AUDIT TOITURE BTE CHU PELLEGRIN – BORDEAUX (version 3)

1- Composition du complexe (sondage 1) :

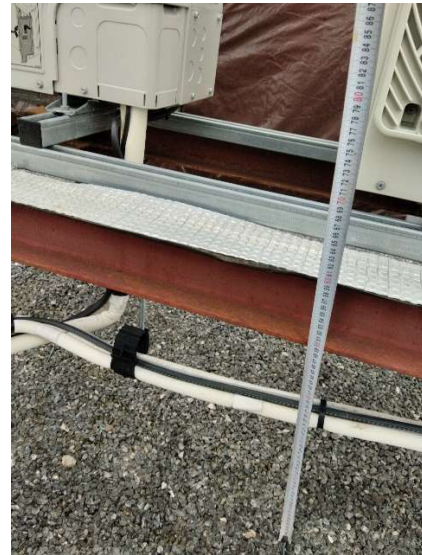
- Pare vapeur collé
- Isolant polyuréthane ép. 90 mm sec
- Etanchéité bicouche élastomère
- Gravier 20 mm (non conforme – ép. Mini selon DTU 40mm)

Photo 44

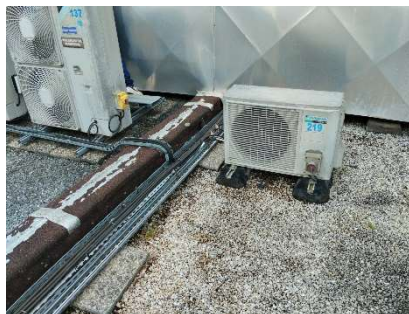
Les climatiseurs sont posés soit sur des dallettes béton soit sur des big foot. Ceux-ci devront être déposés pour la réalisation de la nouvelle étanchéité. Il faudra en profiter pour vérifier s'ils sont tous en activité. Pour rappel, selon le DTU 43.1 les équipements techniques de plus de 90kg doivent être mis en œuvre sur une structure solidaire de la dalle béton, et à minima à 40 cm du niveau de l'étanchéité.

Photo 47

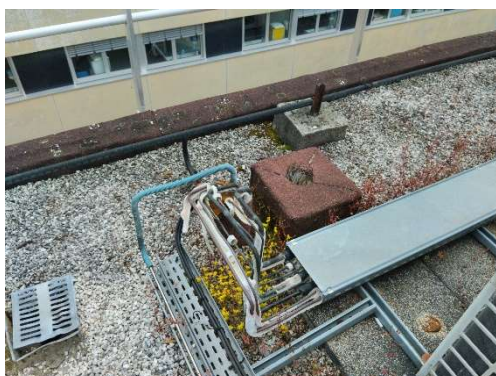
Les chemins de câbles devront également être déposés et reposés après travaux. A prévoir également une nouvelle protection des tubes.

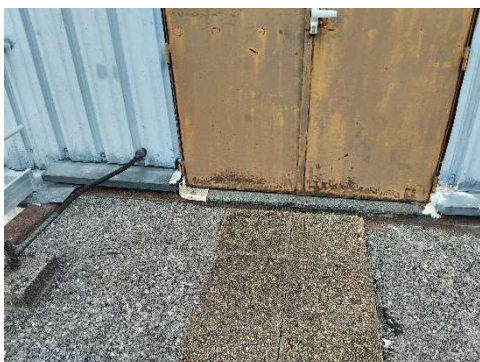
Chapeau chinois à mettre en place pour éviter les pénétrations d'eau. Utilité du tube cuivre ? (Photo 56)

Photo 60

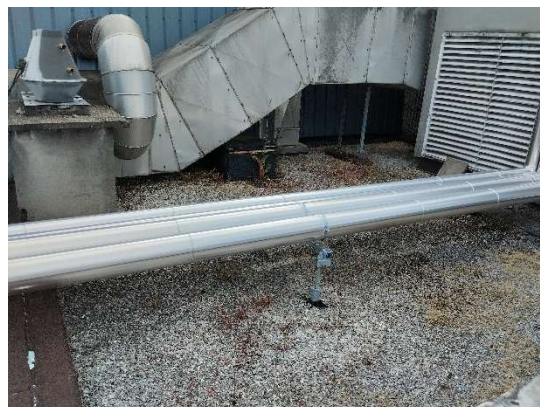
Gaines posées très près de l'étanchéité. Il faudra prévoir la dépose et la repose des celles-ci par une entreprise spécialisée. La reprise des supports de gaines devra aussi être pris en compte.

Photo 100

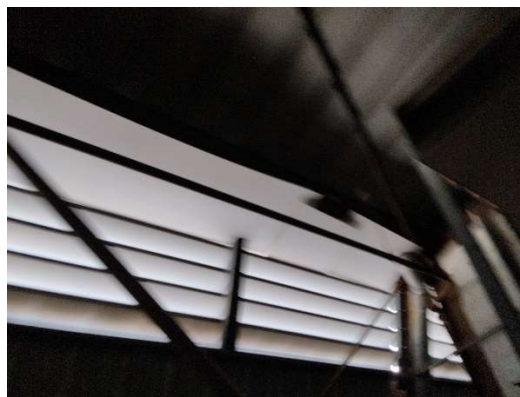
Des plaques de bois ont été mise en place pour rejeter les fuites du chéneau vers l'extérieur.

3- Propositions techniques pour le traitement des chéneaux

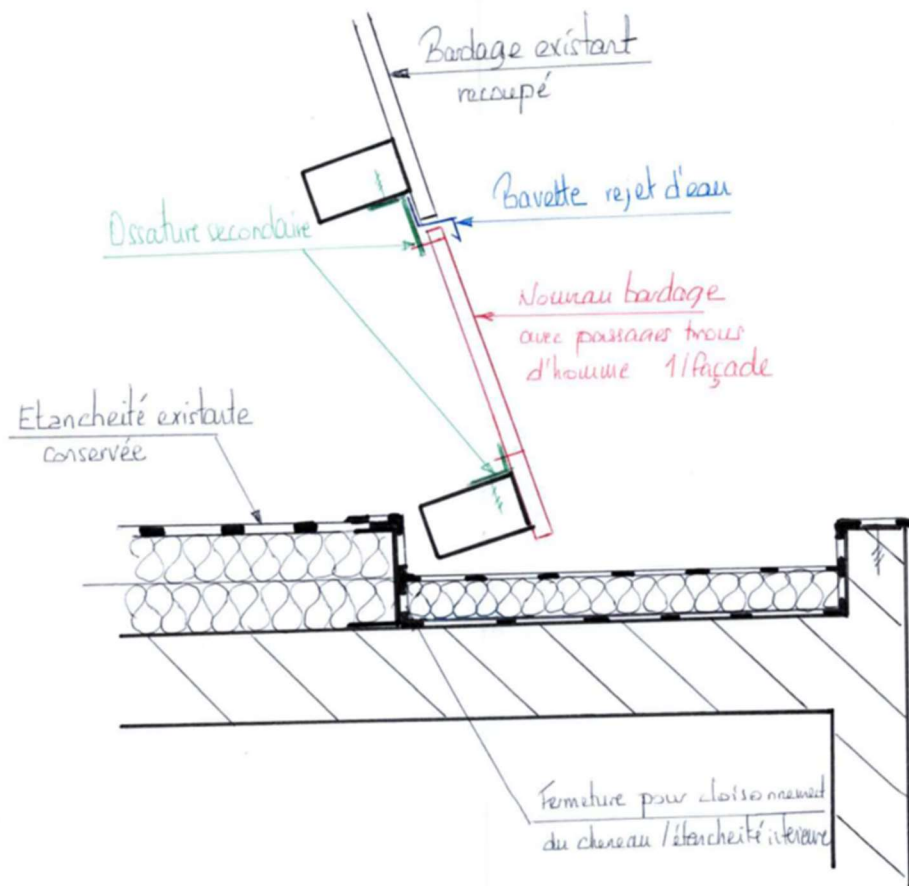
1. Découpe de la tôle de bardage sous la lisse intermédiaire pour accéder au chéneau
2. Réalisation du chéneau en étanchéité
3. Pose d'une ossature secondaire
4. Pose d'un bardage (selon croquis ci-dessous)
5. Un trou d'homme (ossature + tôle fixée par l'intérieur cette fois) par façade devra être réalisé pour l'accessibilité au chéneau (Photo 98)
